改善箇所説明図

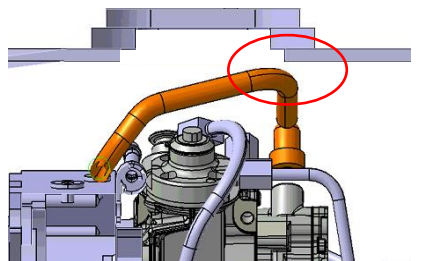
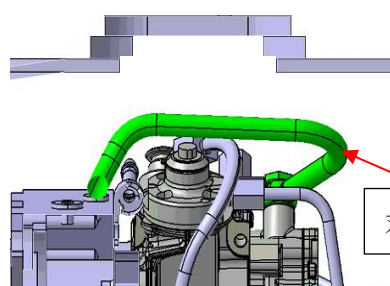
基準不適合発生箇所

接触

- ①ホイール・クレーンの原動機の燃料配管において、フレームとの隙間が不適切なため、始動時等の振動により、燃料配管とフレームが接触することがある。そのため、そのままの状態を使用を続けると、燃料配管が損傷し、最悪の場合、燃料漏れが発生するおそれがある。
- ②ホイール・クレーンの原動機の燃料配管において、組付けが不適切のため、配管のばらつきにより燃料配管とフレームの隙間余裕が不足しているものがある。そのため、燃料配管とフレームが接触している車両においては、そのままの状態を使用を続けると、燃料配管が損傷し、最悪の場合、燃料漏れが発生するおそれがある。

対策品：燃料配管

- ①燃料配管変更後のもの：全車両、燃料配管を対策品に交換する。
- ②燃料配管変更前のもの：全車両、燃料配管とフレームの隙間を点検し、接触もしくは隙間が狭い場合は燃料配管を対策品に交換する。
